## **Nota van Antwoord**

A7/N7 Zuidelijke Ringweg Groningen, fase 2

Datum                    29 september 2014

Figuur 1: Ontwerpsnelheden Laan Corpus den Hoorn

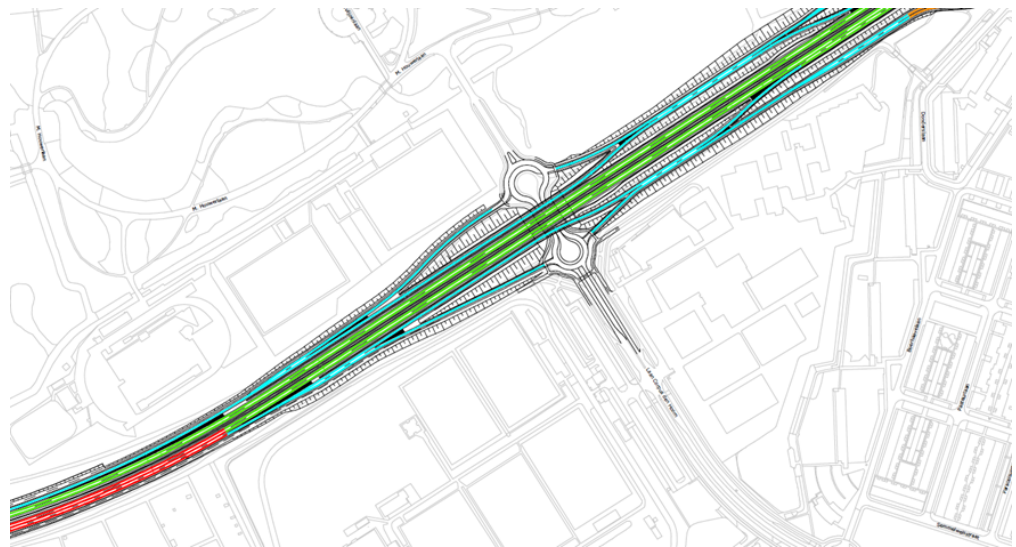
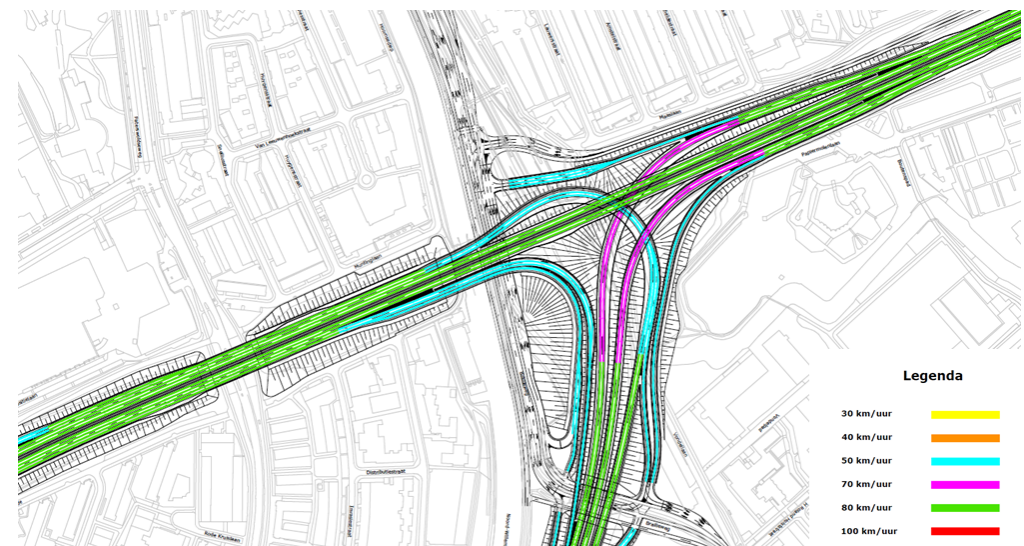
**B 1.3 Insprekers vragen te onderzoeken of het verlagen van de snelheid (van 80 km/uur naar bijvoorbeeld 50 km/uur) kansen biedt voor meer open afritten. Deze suggestie is ook gedaan in de expert opinion die dhr. Blom op verzoek van de gemeenteraad van Groningen heeft uitgevoerd. Biedt het verlagen van de snelheid ook oplossingen op relevante schakels, zoals de afrit A28 ter hoogte van de Van Eedenstraat, het opschuiven van de Maaslaan en eventuele aansluiting Hereweg in relatie tot de Vondellaan (variant-Kamminga)? Een lagere maximumsnelheid kan bovendien de leefbaarheid aanzienlijk verbeteren, is minder belastend voor het milieu en vergroot de verkeersveiligheid.**

De zuidelijke ringweg is ontworpen volgens een ontwerpsnelheid van 80 km/uur (zie reactie B 1.1). Een lagere ontwerpsnelheid voor het gehele tracé, bijvoorbeeld van 50 km/uur, past niet bij de status van de A7/N7 als autoweg. Deze snelheid is niet aanvaardbaar.

Dit betekent echter niet dat overal een snelheid van 80 km/uur geldt. Het is op grond van de ontwerprichtlijnen gebruikelijk dat de verbindingbogen tussen hoofdwegen een lagere ontwerpsnelheid hebben. Bij een ontwerpsnelheid van 80 km/uur op de hoofdrijbaan geldt normaal gesproken een ontwerpsnelheid van 70 km/uur op de verbindingbogen.

Vanwege de beperkte ruimte rondom de knooppunten Vrijheidsplein en Juliana-plein was er in het OTB-ontwerp al voor gekozen om voor de meeste verbindingbogen een lagere ontwerpsnelheid dan 70 km/uur te hanteren, namelijk van 30 km/uur of 50 km/uur (zie afbeeldingen). Hierdoor zijn beide knooppunten compact

Het plan komt dus al deels tegemoet aan het voorstel om op bepaalde gedeelten een lagere ontwerpsnelheid aan te houden.

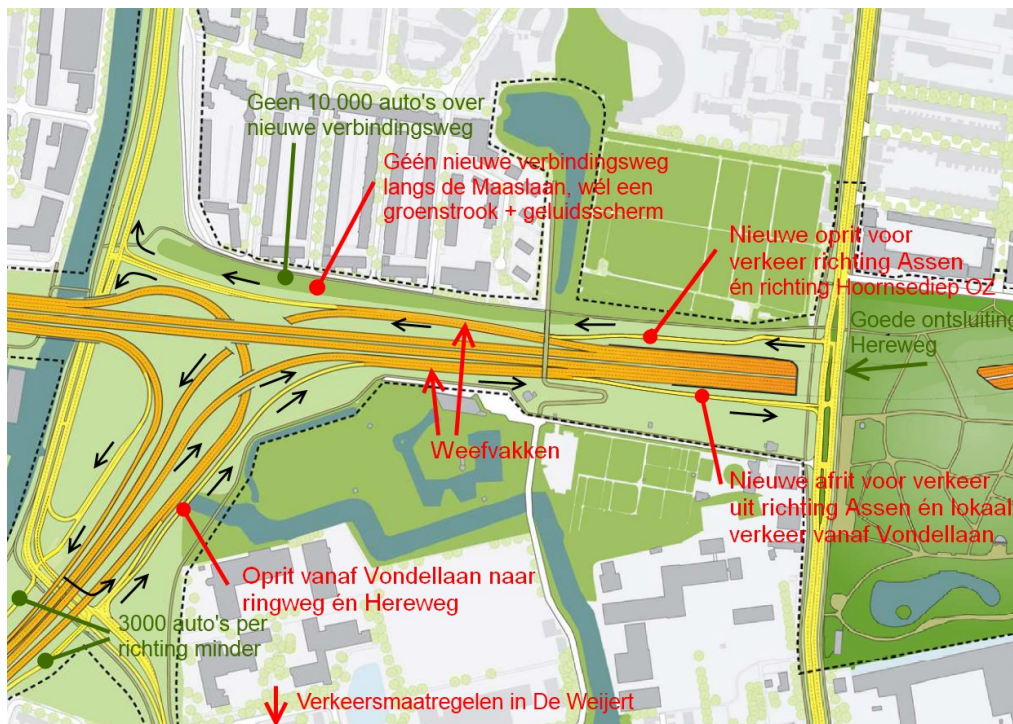
**B 2.25 Insprekers pleiten voor een aanpassing die bekend staat als de 'Kamminga-variant', of vragen deze mogelijkheid goed te onderzoeken (zie ook de afbeelding). Het doel van deze variant is een snelle verbinding te bieden tussen de A28 en de Hereweg, waarmee de toename van het verkeer op het onderliggend wegennet kan worden voorkomen. In deze variant worden er aan de westzijde van de Hereweg één oprit en één afrit gemaakt die *niet* aansluiten op de hoofdrijbaan van de zuidelijke ringweg, maar op de verbindingssbaan tussen de A28 en de zuidelijke ringweg. Deze verbindingssbaan ligt aan de buitenzijde van de hoofdrijbaan. Deze voorgestelde op- en afrit gaat op de verbindingssbaan over in de op- en afrit van/naar respectievelijk de Vondellaan en Brailleweg. Er ontstaat daardoor in beide richtingen een weefvak. De op- en afrit op de Hereweg is primair bedoeld voor verkeer tussen de omgeving Hereweg (waaronder de kantoren van DUO en de Belastingdienst aan de Kempkensberg) en de A28. Voordelen van deze variant volgens de bedenker hiervan:**

- 1) Verkeer met bestemming Herewegbuurt, Helpman-Noord en de Kempkensberg wordt op een efficiënte manier afgewikkeld via de hoofdstructuur, waar deze in het OTB een lange afstand over het onderliggende wegennet (en dus door de wijken) moet afleggen. Dit is positief voor de bereikbaarheid van de omgeving van de Hereweg. Daarnaast is dit positief voor de leefbaarheid van de wijken waarlangs het verkeer in het OTB haar weg zou moeten zoeken.**

- 2) Dankzij de op- en afrit bij de Hereweg ontstaat er een alternatief voor de op- en afritten bij de Vondellaan/Brailleweg. Het verkeer wordt over twee afritten verdeeld waar het in het OTB slechts via één afrit wordt afgehandeld. Dit vergroot de betrouwbaarheid van de infrastructuur in geval van werkzaamheden en calamiteiten, aangezien nu alternatieve routes mogelijk worden.**

6) Tijdens de bouwfase kan de toekomstige op- en afrit op de Hereweg worden gebruikt als ontsluiting van het bouwterrein. Dit geeft een financieel en technisch voordeel.
